# 決定図

ルームトラス角タイプフロア納まり【LIXIL】  
 強度：一般地域用(積雪20cmタイプ)  
 サイズ：間口3,640(2間)×出幅2,685(9尺)  
 屋根材：アクリル透明  
 床材：フローリング  
 ガラス：透明5mm  
 オプション：網戸、脱着式物干し×2セット  
 床下換気口、カーテンレール三方

A-01

平面図・立面図

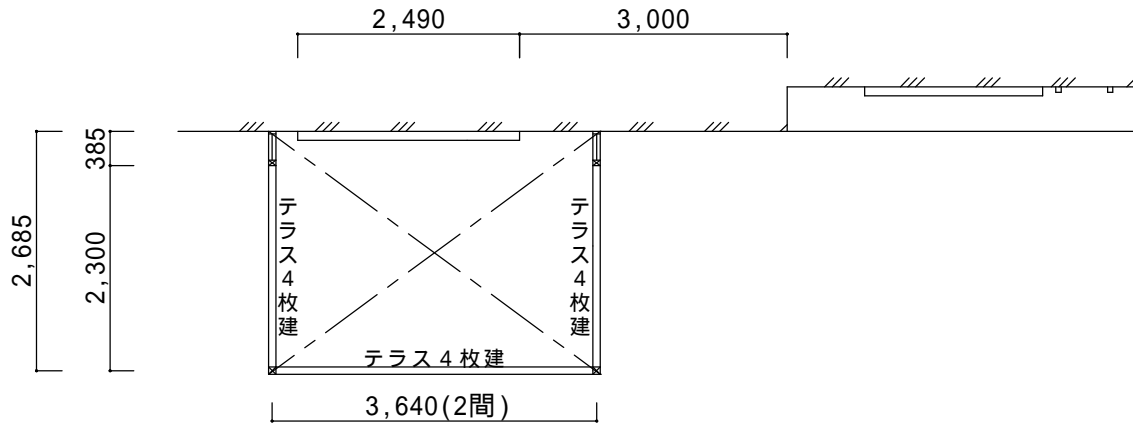
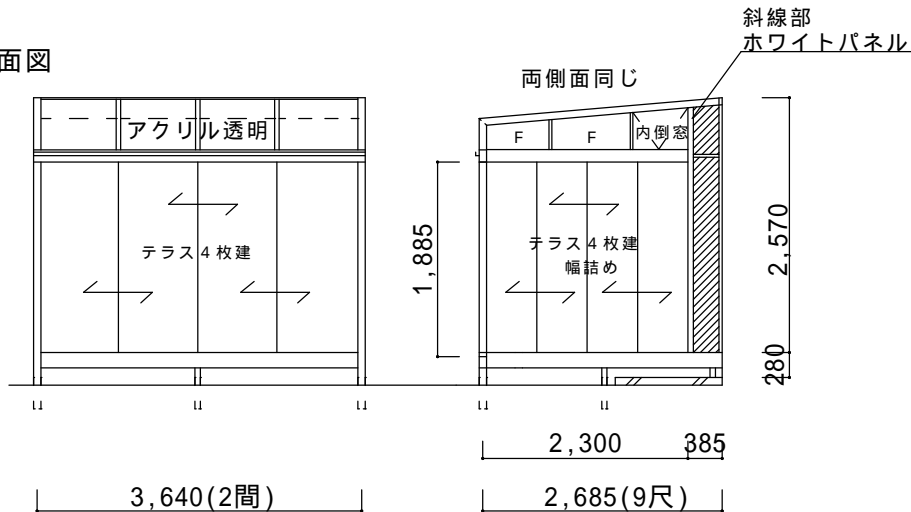
- ・出幅9尺に変更
- ・開口H1,885、大引き補強追加
- ・両側面をテラス4枚建てに変更
